# 東海第二発電所 保管場所・アクセスルート 審査会合における指摘事項の回答

平成29年9月29日  
日本原子力発電株式会社

# 1. 審査会合での指摘事項(保管場所・アクセスルートに係る指摘事項)

第1図 新設ハッチ部 概要

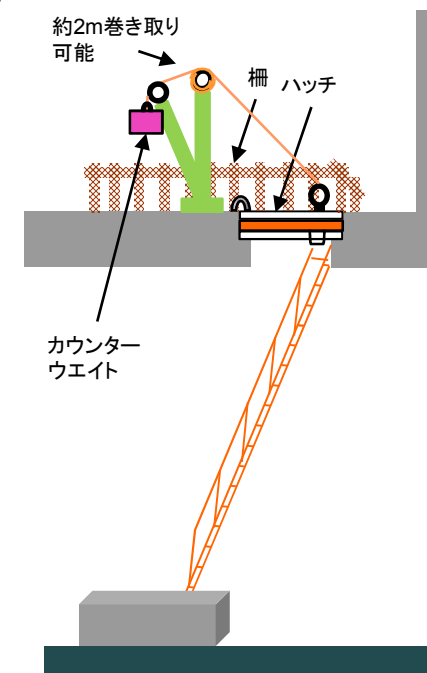
原子炉建屋付属棟内のCS電気室1階からケーブル処理室への新設階段に設置するとしているハッチについて、仕様及び運用(電源喪失時も含めて、CS電気室1階からケーブル処理室へ昇る際のハッチ開の方法含む)を整理して提示すること。

- ・火災区域のバウンダリを確保するために、火災区域境界として3時間耐火隔壁(必要厚さの鉄板+発泡性耐火被覆)の機能を持つハッチを設置する。新設ハッチ部の概要を第1図、ハッチ部の仕様を第1表、寸法と重量を第2表に示す。なお、ハッチ上部は耐火被覆材の機能維持を考慮して通行禁止とし、柵等による立ち入り制限を行う。

- ・カウンターウエイトを設置することで、開閉操作時の負荷低減を図り、人力によりハッチ開閉作業を行う。

第四系基底の標高分布及び段丘区分図

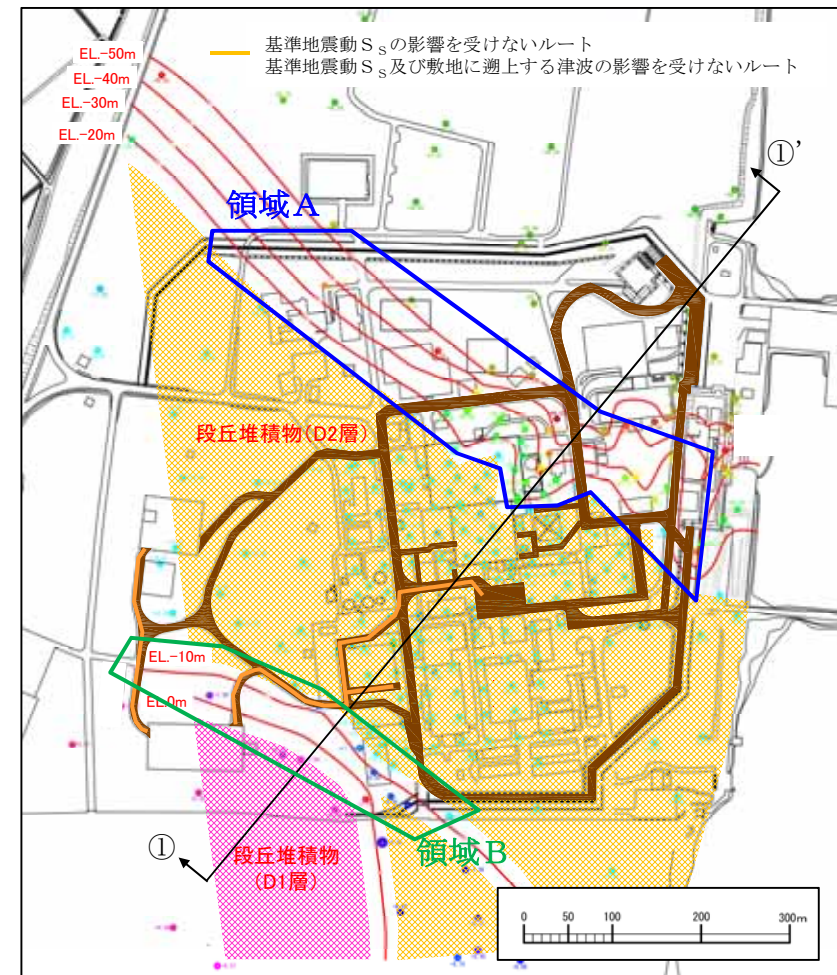
東海第二の敷地の地質・地質構造を踏まえたアクセスルートリスク評価を整理して提示すること。

- 敷地の第四系は、砂層、砂礫層、粘土層からなり、概ね水平に分布している。
- また、敷地の北部と南部には北西-南東方向に延びる岩盤の深度の急変部が認められ、これに伴う第四系の層厚及び地層構成の変化が認められる。(北部:領域A, 南部:領域B)

- 敷地全体に想定されるリスク
  1. 重要施設設置において大規模な掘削・埋戻が行われており、地山と埋戻部の不等沈下が想定される。
  2. 砂質地盤に液状化を仮定すると噴砂によりアクセスルートに不陸が生じるリスクが想定される。
- 岩盤深度の急変部に想定されるリスク
  3. 岩盤の傾斜に伴う堆積層厚の変化により、沈下量が場所的に変化することが想定される。
  4. 岩盤の傾斜部付近の第四系の地層構成の変化により、沈下量が場所的に変化することが想定される。

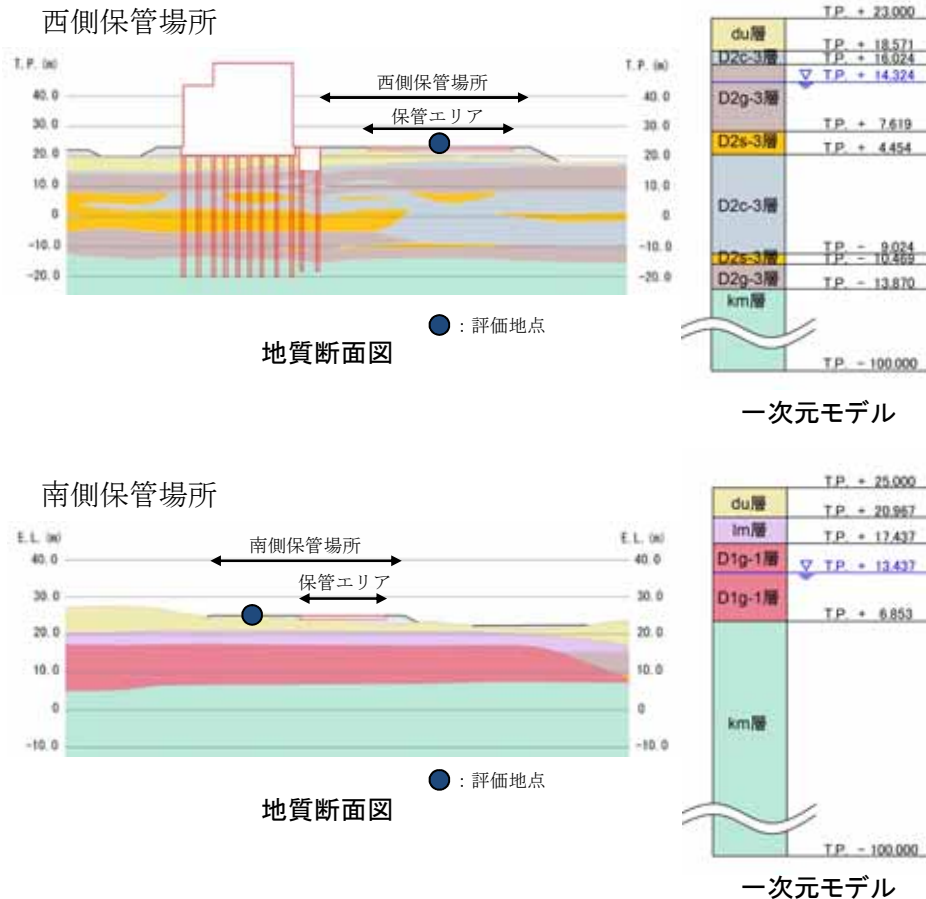
屋外アクセスルートの評価に係る周辺斜面の崩壊及び道路面のすべり評価の記載を整理して提示すること。また、液状化に伴う沈下量の評価におけるFLIPの適用性を整理して提示すること。

液状化による沈下量は、液状化を含めた地震時の地盤の変形とその後の排水沈下を想定し、両者を合算して求める。

- ・液状化を含めた地盤の変形については、有効応力解析による地震時の残留変位により算出する。
- ・排水沈下については、液状化後の排水に伴う沈下量を算出する。

有効応力解析法は、地盤内の応力を有効応力及び間隙水圧に分けて評価する手法であり、地震時の地盤内の間隙水圧の上昇及びそれに伴う有効応力の低下による地盤挙動の変化を適切に考慮できるため、液状化を含めた地盤の地震時応答を評価することができる。FLIPは、運輸省港湾技術研究所において開発された有効応力解析法に基づく、二次元地震応答解析プログラムであり、被災事例などの再現解析も行われている。

沈下量・浮き上がりの検討に用いる地下水位

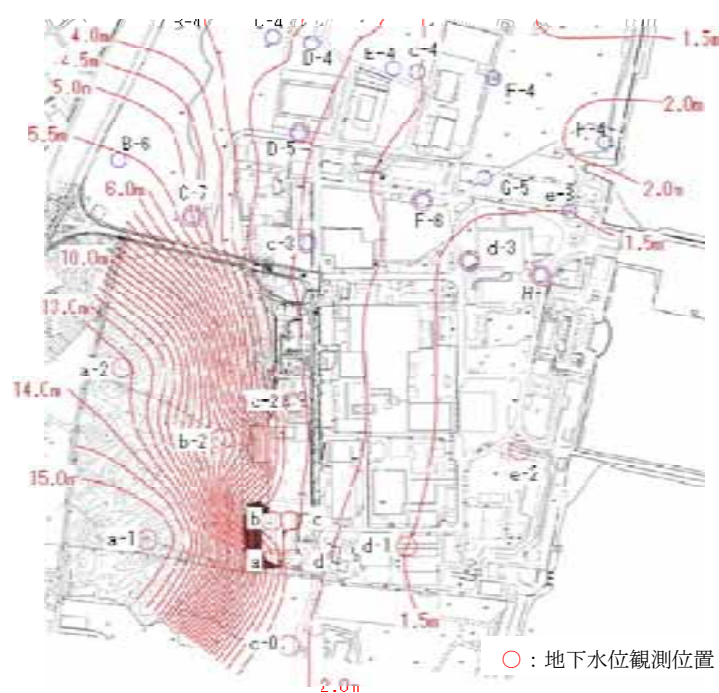
防潮堤の設置に係る地下水位設定の考え方を示した上で、浮き上がりや沈下量評価に与える影響及びその影響を踏まえたアクセスルート選定の考え方を整理して提示すること。

- 防潮堤の設置により地下水位が上昇する可能性を考慮し、地下水位は保守的に防潮堤に囲われた範囲のうち、地表面高さがT.P.+8m以下の範囲について、T.P.+8m又は地表面のいずれか低い方に設定する。
- 防潮堤に囲われた範囲のうち、地表面高さがT.P.+8m以上の範囲については、T.P.+8mに浸出面が存在することから、その西端を始点とし、保守的に現状の動水勾配を加えた水位を地下水位とする。
- 上記の検討条件に対し、液状化による浮き上がりや沈下の再評価を実施する。
